SERVICE INFO – INA 0009

Optimeret strammerulle 531 0564 30

Bilernes producenter:	Seat, Volkswagen
Modeller:	
Seat	Cordoba, Ibiza
Volkswagen	Polo
Motor:	1.4i 16V (AFH)
Luk-AS-nr.:	531 0564 30
OE-nr.:	036 109 243 J 036 109 243 G (erstattet) 036 109 243 D (erstattet)

Billede 1: 531 0564 30 (set forfra)

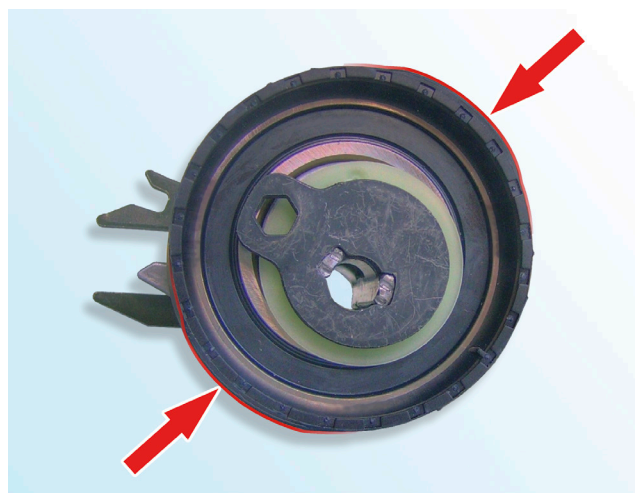
Strammerulle 531 0564 30 (Sinus-Pulley) er en støj-optimeret strammerulle, specielt udviklet til de ovennævnte applikationer.

Atypisk form for den kørende overflade er ingen produktionsfejl!

Røde linjer (billede 1 og 2, pile) viser rullens egenskaber.

Billede 2: 531 0564 30 (set fra siden)

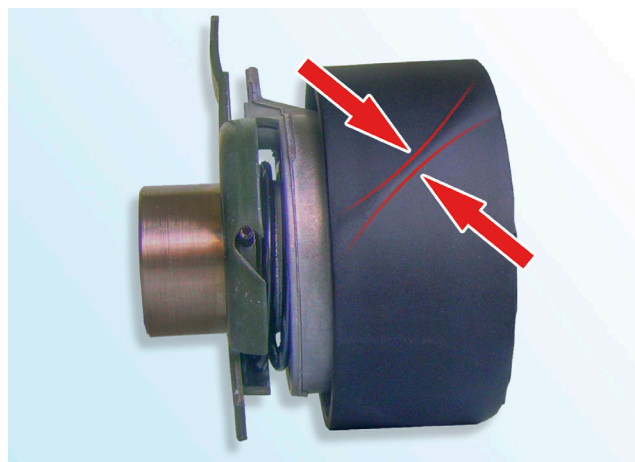
Den diagonale vinkelhældning kan ses på strammerullens kørende overflade (billede 2).
